令04原機（科保）114  
令和4年11月30日

核燃料物質使用変更許可申請書

既に許可を受けた原子力科学研究所における核燃料物質の使用について、ホットラボ、燃料試験施設、廃棄物安全試験施設、バックエンド研究施設、放射性廃棄物処理場、プルトニウム研究 1 棟、第 4 研究棟、再処理特別研究棟及び F N S 棟に係る内容を次のとおり変更する。詳細は別添（1）から別添（10）に示す。なお、解体撤去及び削除する設備並びに管理区域解除に係る説明については、参考資料 1 から参考資料 5 に示す。

変更前	変更後	備考
		<p>●●●●●●●● : 許可の廃止 (プルトニウム研究1棟)に伴う削除</p>
<p>図4-1 国立研究開発法人日本原子力研究開発機構原子力科学研究所配置図</p>	<p>図4-1 国立研究開発法人日本原子力研究開発機構原子力科学研究所配置図</p>

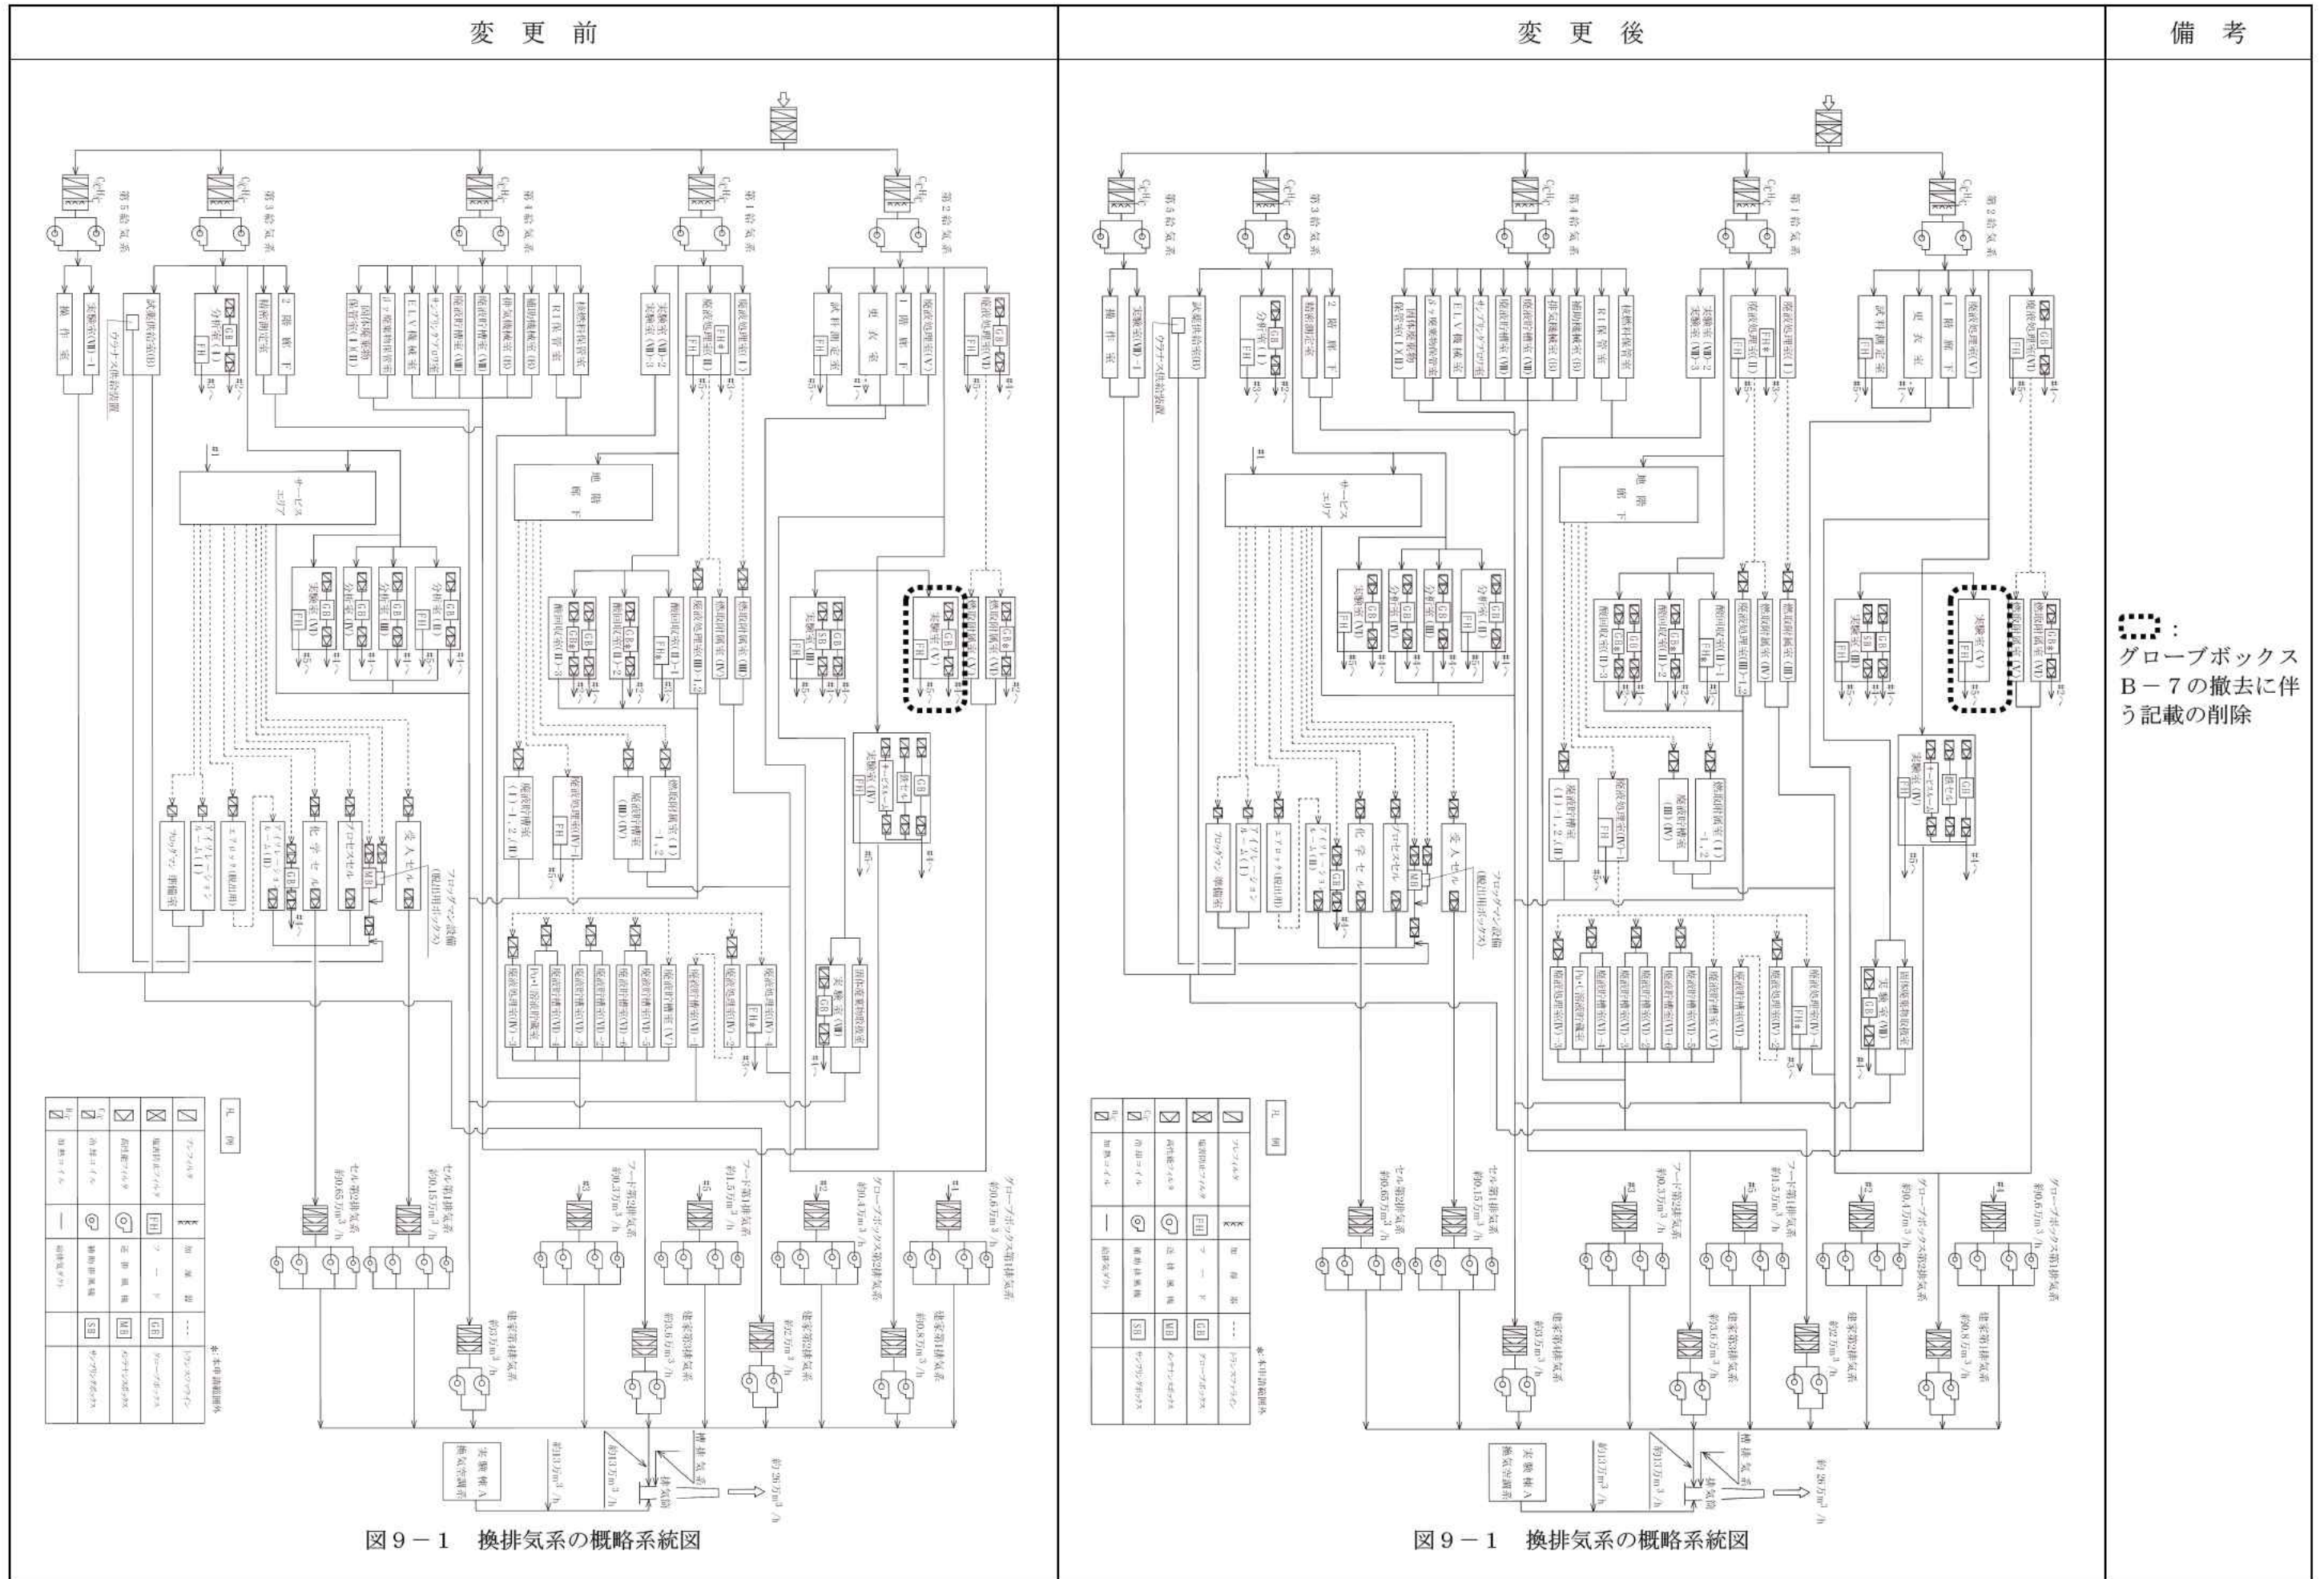
- ①「図4-1 国立研究開発法人日本原子力研究開発機構原子力科学研究所配置図」において、許可の廃止に伴いプルトニウム研究1棟を削除する。

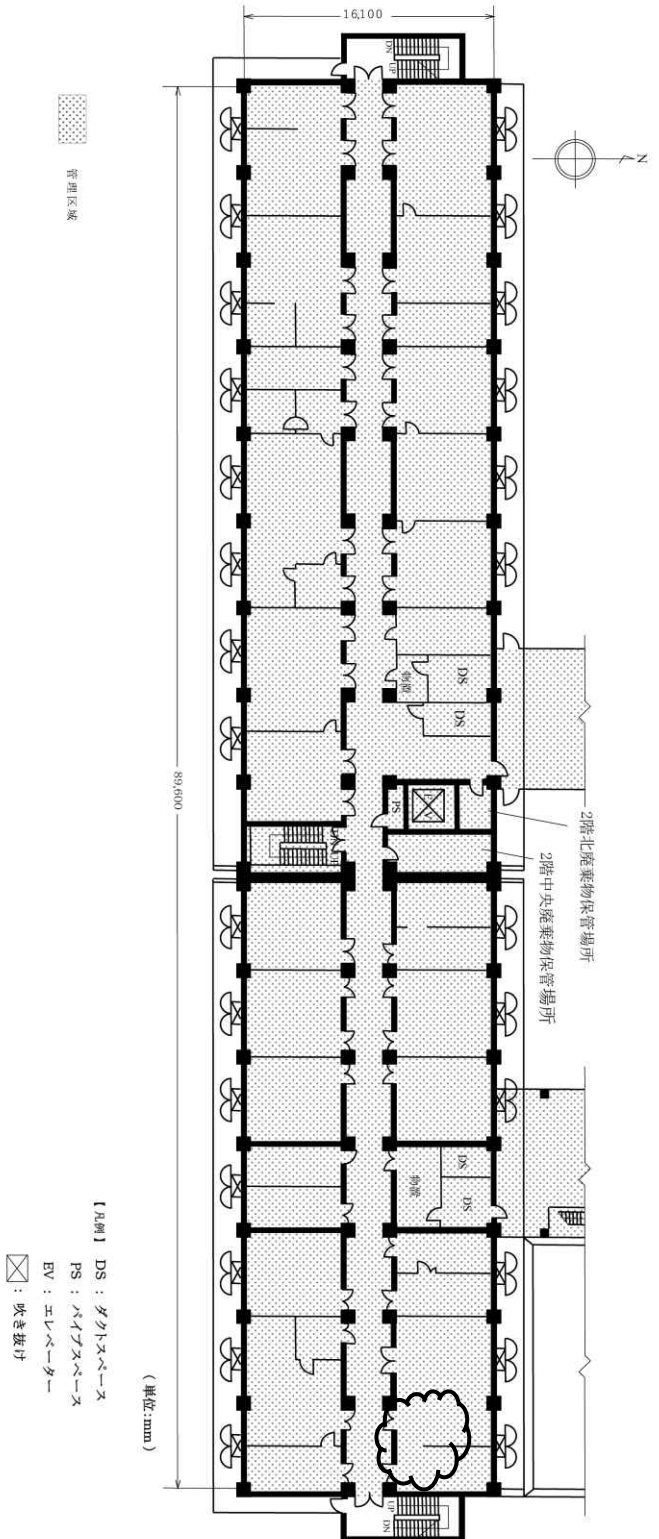
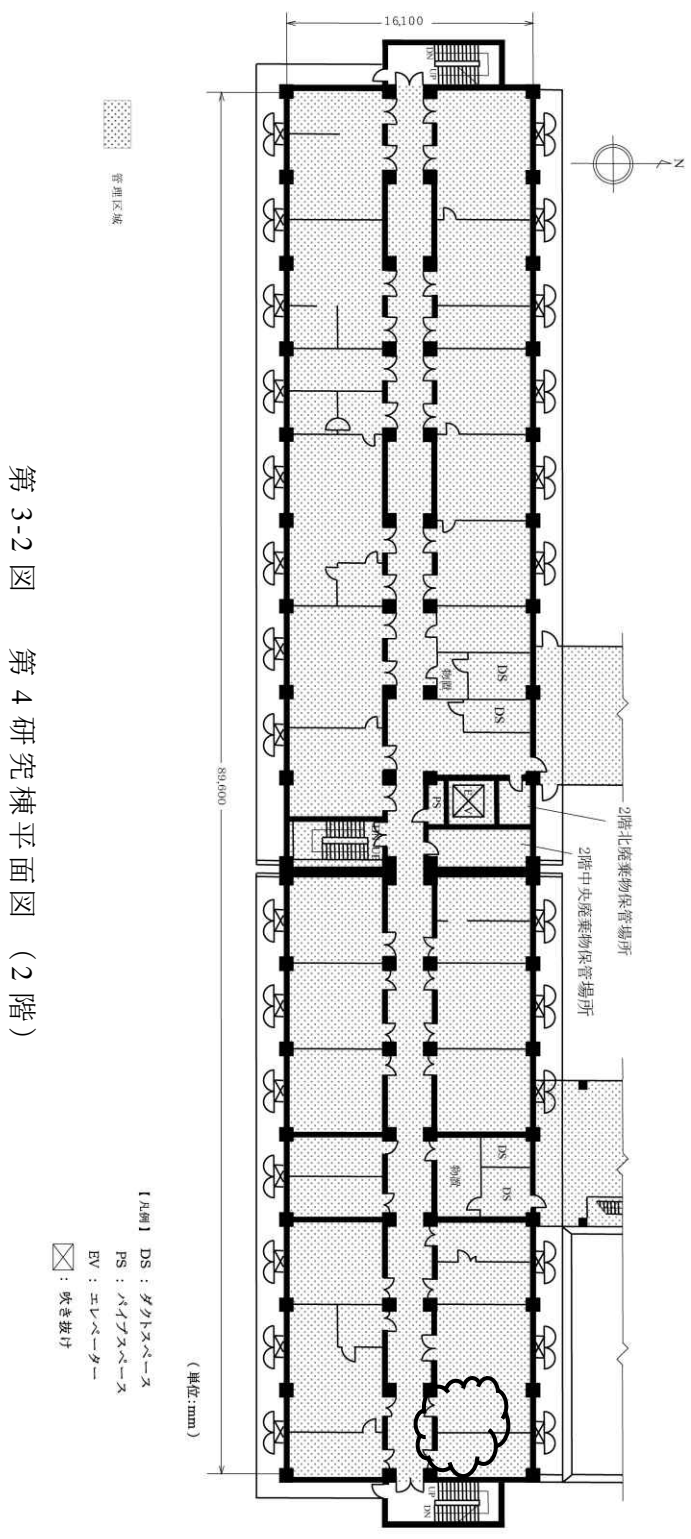
- ① 「第3－2図 第4研究棟平面図(2階)」において、間仕切りの記載を変更する。
  - ② 「第3－5図 第4研究棟内実験室配置図」において、119C－122(b)号室に使用の目的8の記載を追加し、309号室に使用の目的2の記載を追加する。また、319号室の使用の目的2の記載を使用の目的4に変更し、202A号室及び403AB号室の使用の目的3の記載を使用の目的2に変更する。このほか、間仕切りの記載を変更する。

変更前	変更後	備考
 <p>第3-6(2)図 使用、貯蔵及び廃棄の場所 (第4研究棟2階)</p>	 <p>第3-6(2)図 使用、貯蔵及び廃棄の場所 (第4研究棟2階)</p>	<p>☁ : 貯蔵の場所の追加</p> <p>☁ : 間仕切りの変更</p>
<p>第3-6(3)図～第4-4図 (記載省略)</p>	<p>第3-6(3)図～第4-4図 (変更なし)</p>

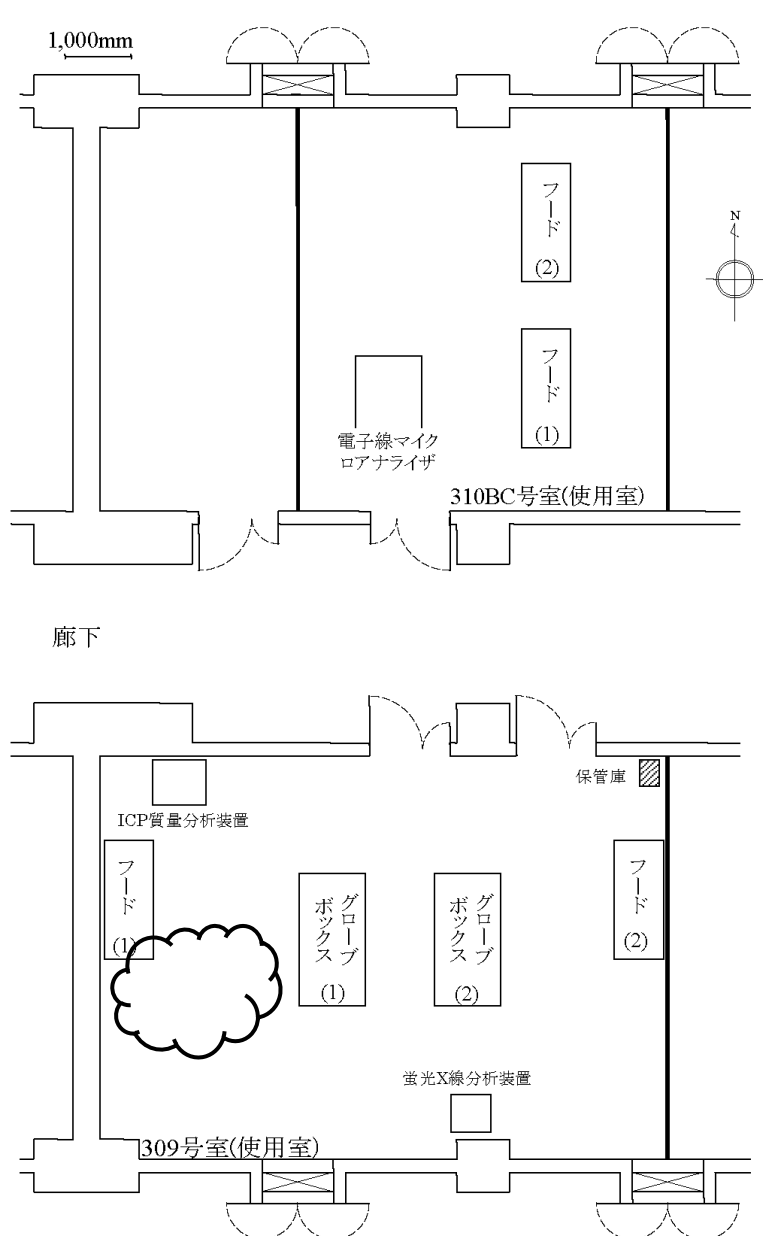
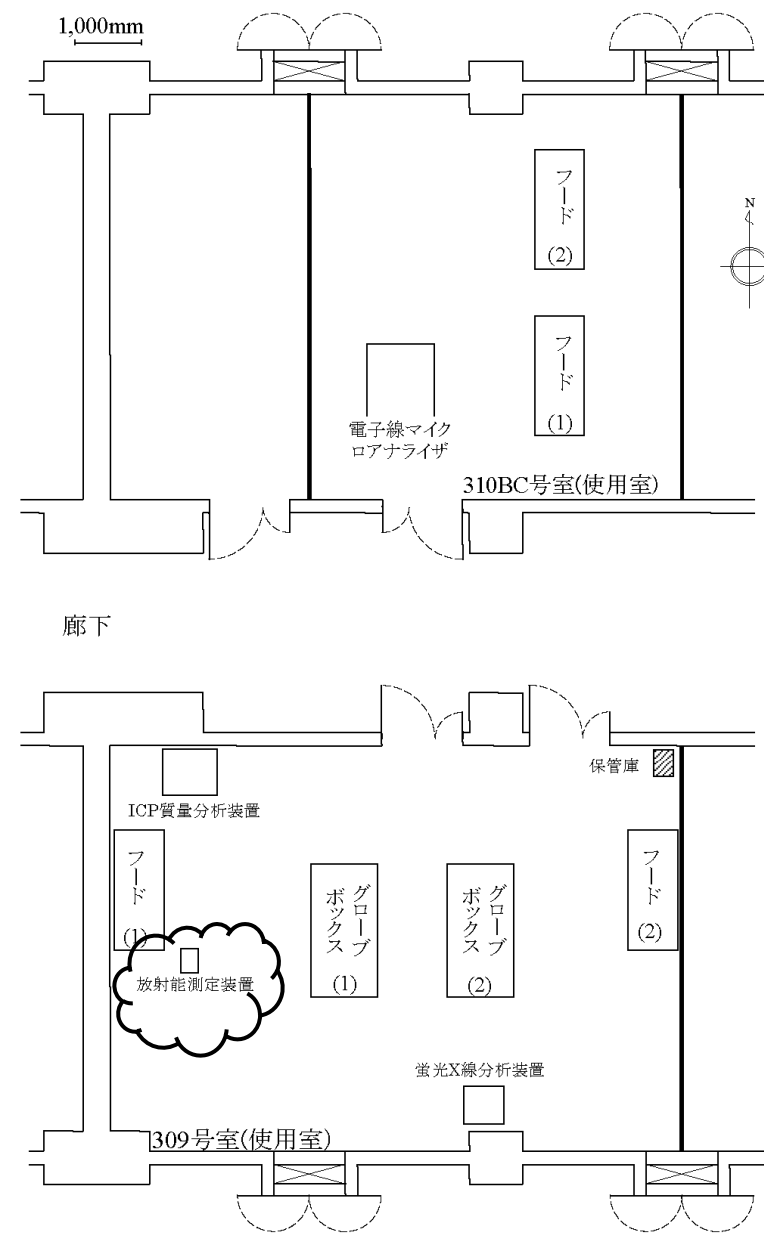
- ③ 「第3－6(1)図 使用、貯蔵及び廃棄の場所(第4研究棟1階)」において、119C－122(b)号室の貯蔵の場所を変更する。
  - ④ 「第3－6(2)図 使用、貯蔵及び廃棄の場所(第4研究棟2階)」において、204A号室に貯蔵の場所を追加する。また、間仕切りの記載を変更する。
  - ⑤ 「第4－5図 117A、119AB、119C－122(a)、119C－122(b)号室配置図」、「第4－6図 201A、201BC－203C、202A、202BC－204C、203AB、203C1、204A、204B号室配置図」及び「第4－14図 309、310BC号室配置図」において、取扱設備・機器及び保管庫に係る記載を追加、変更及び削除する。また、このうち第4－6図について、間仕切りの記載を変更する。

変更前	変更後	備考
		<p>☁️ : 原規規発第 1812143 号の許可の反映</p> <p>⋯⋯ : 原規規発第 2005011 号の許可の反映</p> <p>★ : 記載の適正化 (大学院の専攻名称の変更反映)</p> <p>⬜ : 許可の廃止 (プルトニウム研究1棟) に伴う削除</p>
<p>第1図 国立研究開発法人日本原子力研究開発機構原子力科学研究所配置図</p>	<p>第1図 国立研究開発法人日本原子力研究開発機構原子力科学研究所配置図</p>

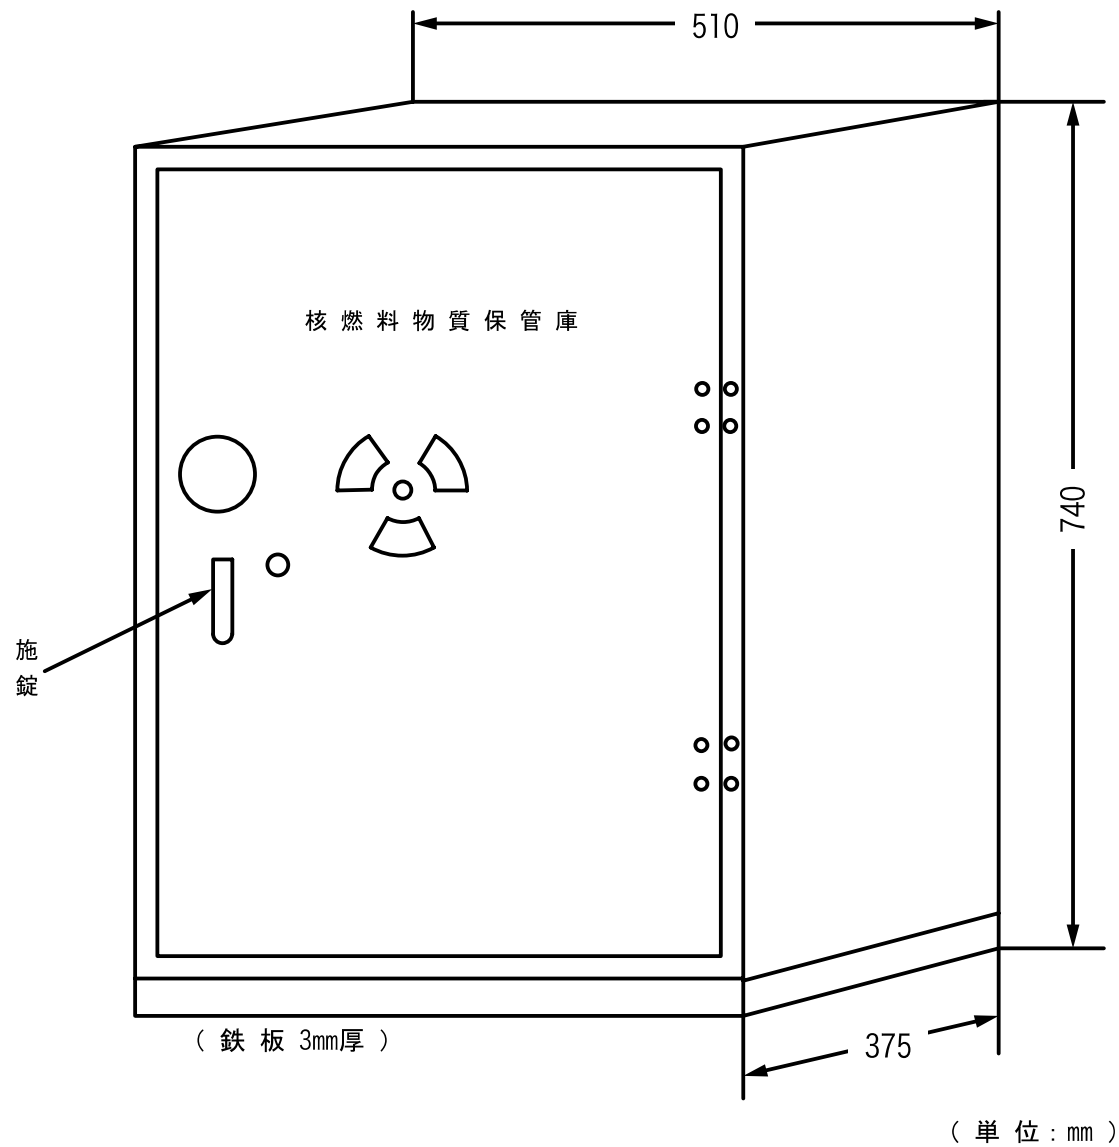
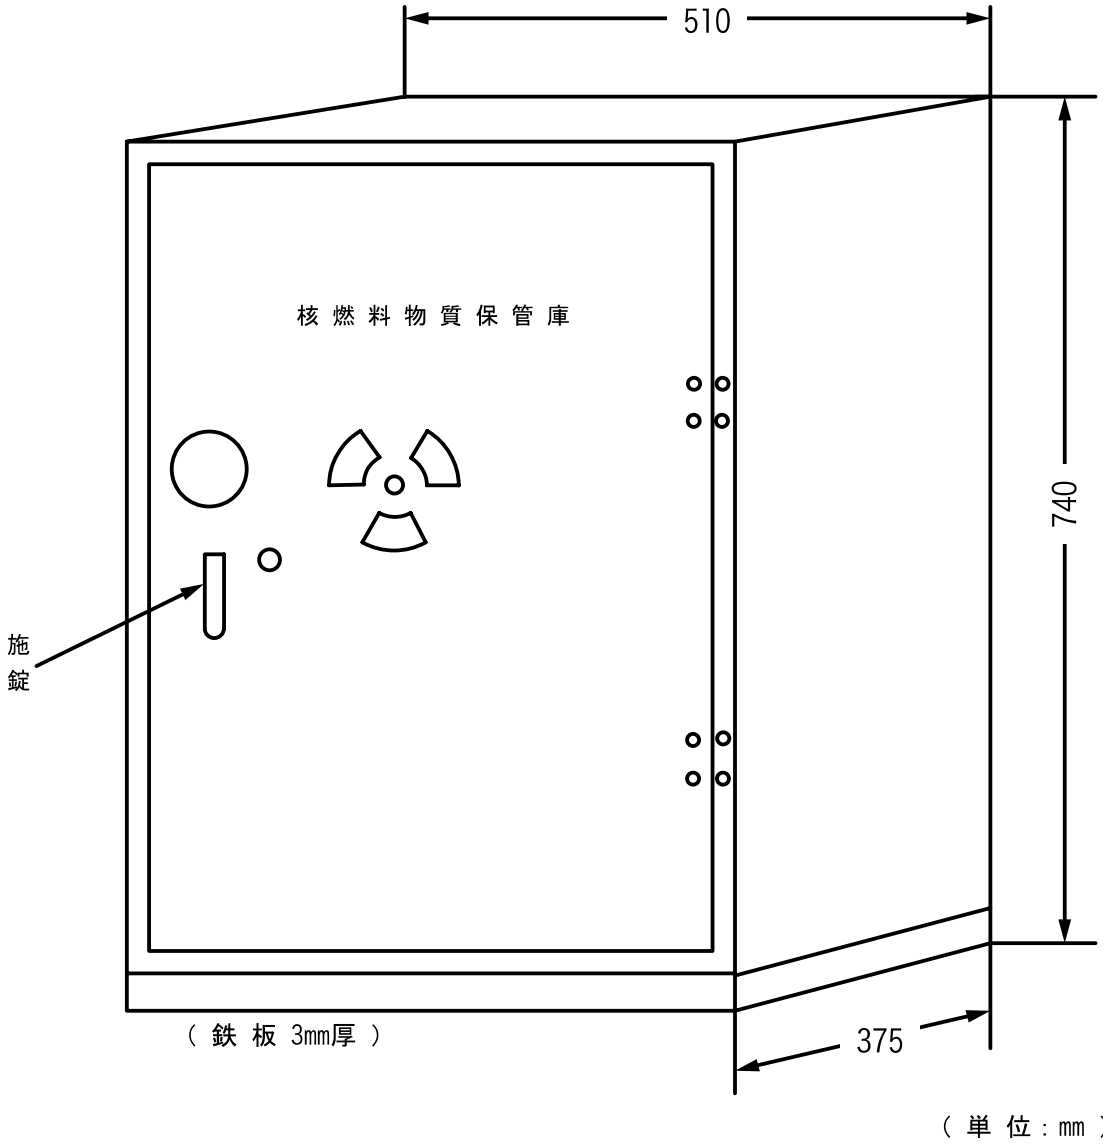
- ① 「第1図 国立研究開発法人日本原子力研究開発機構原子力科学研究所配置図」を更新する。
